ゼオライト土嚢等処理の検討状況について

2022年10月26日

東京電力ホールディングス株式会社

- ゼオライト土嚢等の処理について、頂いている下記コメントに対し、現在の対応方針を回答する。
 - ① ゼオライト取り出し時の遮へい設計，閉じ込め設計などの安全設計について示すとともに，設計諸元の設定など設計から製作などのプロセスにおいて重要な事項を決めるタイミングを整理して全体スケジュールとして示すこと
 - ② 回収機器の信頼性向上，不調時の代替機確保，実証実験により明らかとなる課題の解決などの実現方策を具体化すること
 - ③ 核燃料施設等の閉じ込め機能に係る基準要求のうち出来ないもの及びその理由を示すとともに，設備設計に際しては，どのような不具合が発生しうるのか，不具合が発生した場合にどう対応するのかについても網羅的に評価すること
 - ④ 脱水等の運用方法や実現性，保管年数，再取り出し等を十分に考慮した上で，保管容器の具体的な設計を検討すること

■ 重要な事項を決めるタイミング

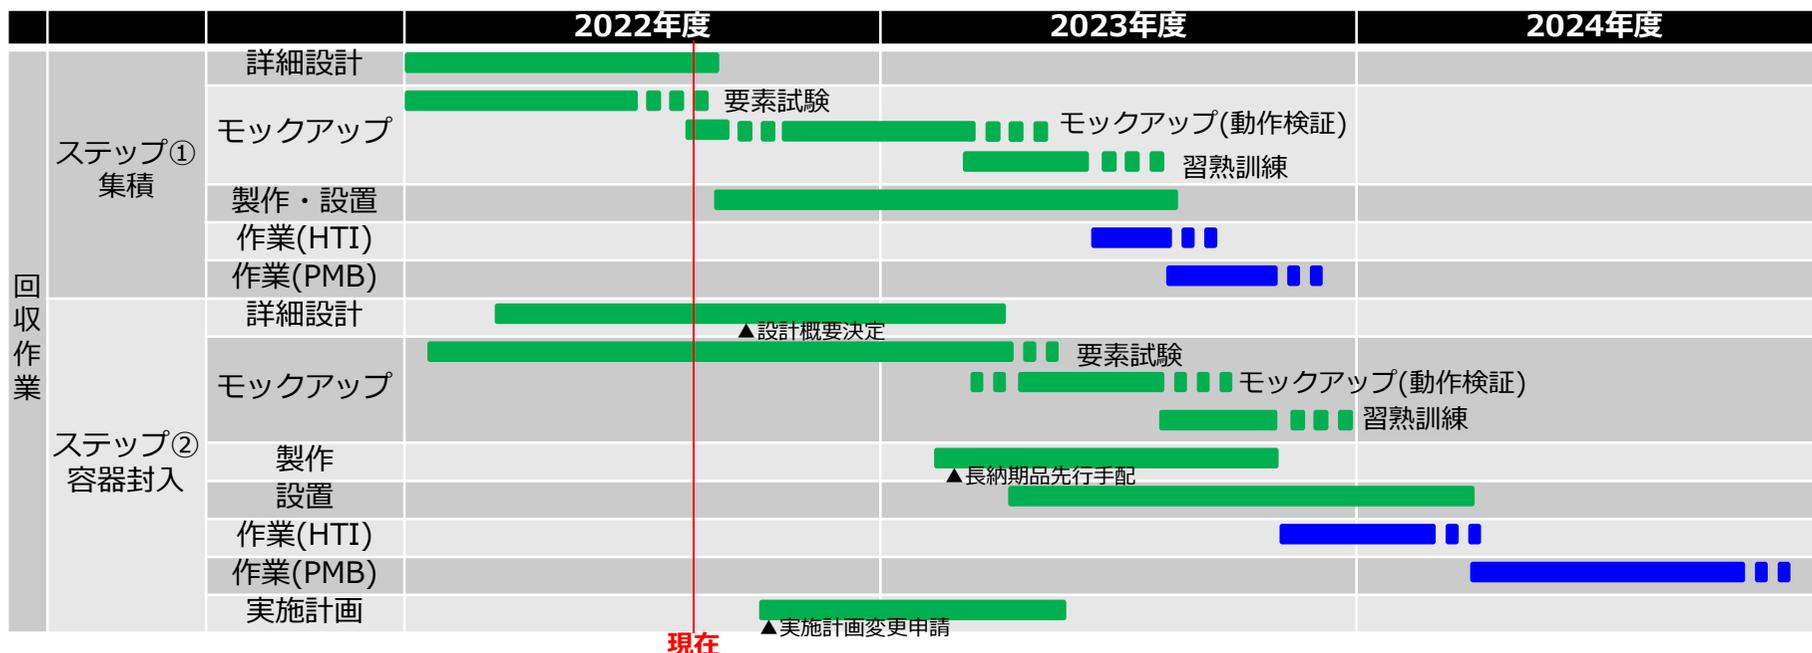
- ① ゼオライト取り出し時の遮へい設計，閉じ込め設計などの安全設計について示すとともに，設計諸元の設定など設計から製作などのプロセスにおいて重要な事項を決めるタイミングを整理して全体スケジュールとして示すこと。

- 集積作業は、2022年10月の実規模モックアップを通じて改良を実施し、2023年度内作業着手を目指していく。
- 容器封入作業については、実施計画変更申請を2022年12月頃に予定しており、現状、基本設計が完了し、詳細設計を進めているところであるが、類似案件の実実施計画審査状況も踏まえ、適宜設計を見直ししている。設計の見直し状況によっては、申請時期が延びる可能性もあるが、全体計画としては、長納期品の手配関係がクリチカル工程となる見込みで、実施計画変更申請の審査期間はサブクリチカルとなる見込み。
- 「重要な事項を決めるタイミング」については、主には主要機器の発注をかけるタイミングになると想定される。具体的にはROV等が考えられるが、長納期品でもあるため、早期に認識を合わせておきたい。面談等で適宜、ご説明させて頂きたい。

■ 実証実験により明らかとなる課題の解決について

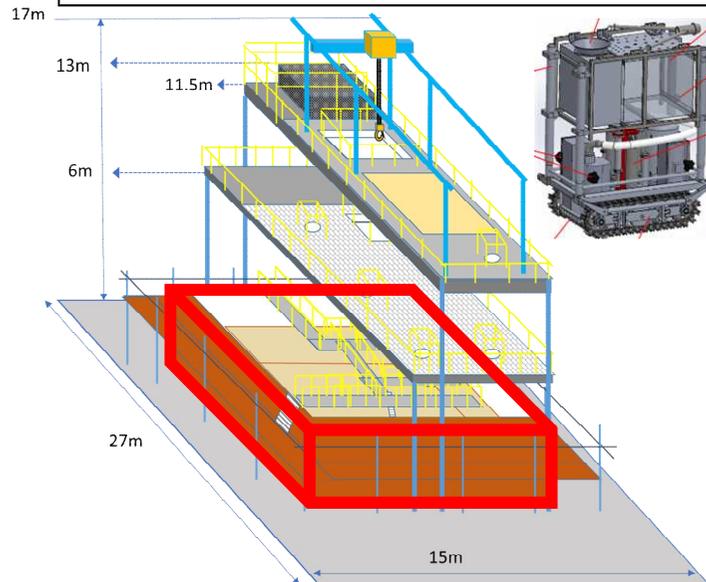
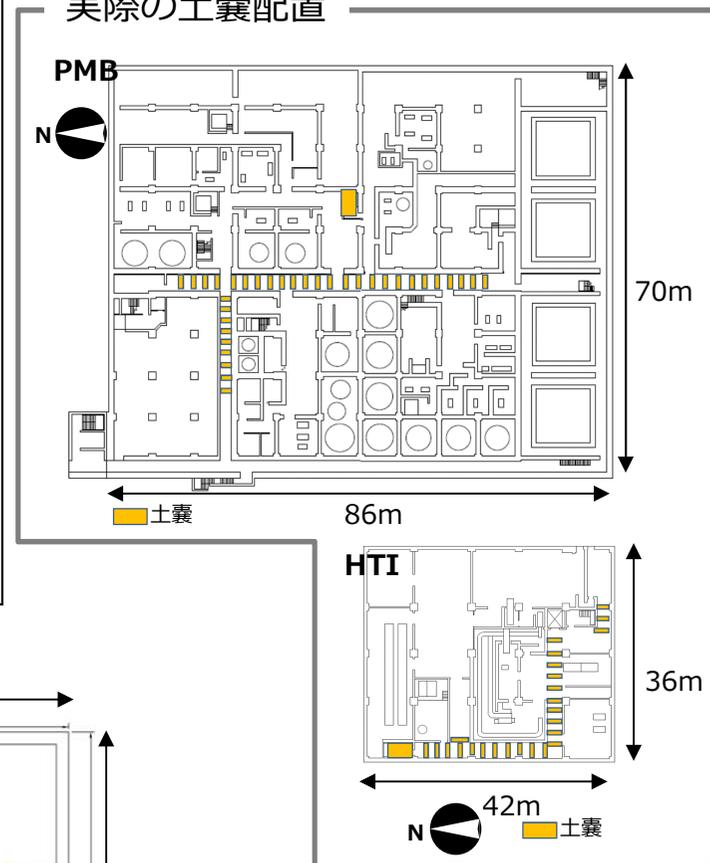
- ② 回収機器の信頼性向上, 不調時の代替機確保, 実証実験により明らかとなる課題の解決などの実現方策を具体化すること。

- モックアップでは実環境を再現し, 一連の動作確認に加え, トラブルを想定した動作確認も検証していく。

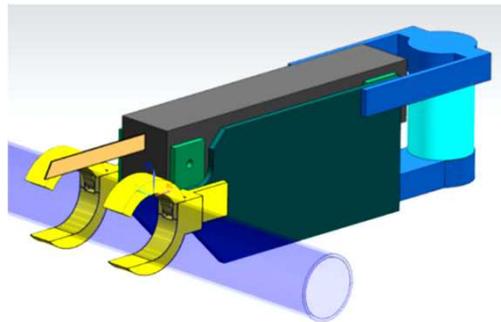
- ③ 核燃料施設等の閉じ込め機能に係る基準要求のうち出来ないもの及びその理由を示すとともに、設備設計に際しては、どのような不具合が発生しうるのか、不具合が発生した場合にどう対応するのかについても網羅的に評価すること

- ✓ ROVの故障

故障時は浮上できるような構造とし、ケーブル等で牽引して回収する。

保管容器と遮へいの構造（概念図）

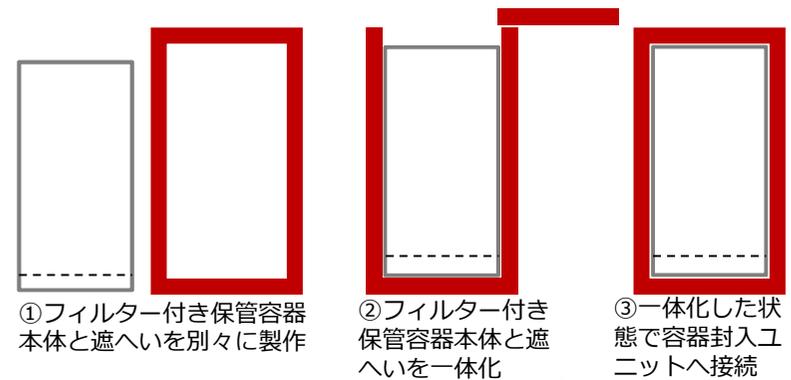
- ④ 脱水等の運用方法や実現性，保管年数，再取り出し等を十分に考慮した上で，保管容器の具体的な設計を検討すること

- ゼオライト等は滞留水と共に地上階へ移送され、建屋内に準備したフィルターが装備されている遮へい付保管容器に入れて脱水する。
- ゼオライト等を容器に封入した後は淡水を通水して塩分を除去し、圧縮空気等を利用して脱水する。
- 脱水後の保管容器は建屋外へ搬出し、33.5m盤の一時保管施設（第一 or 第四施設）へ輸送する。
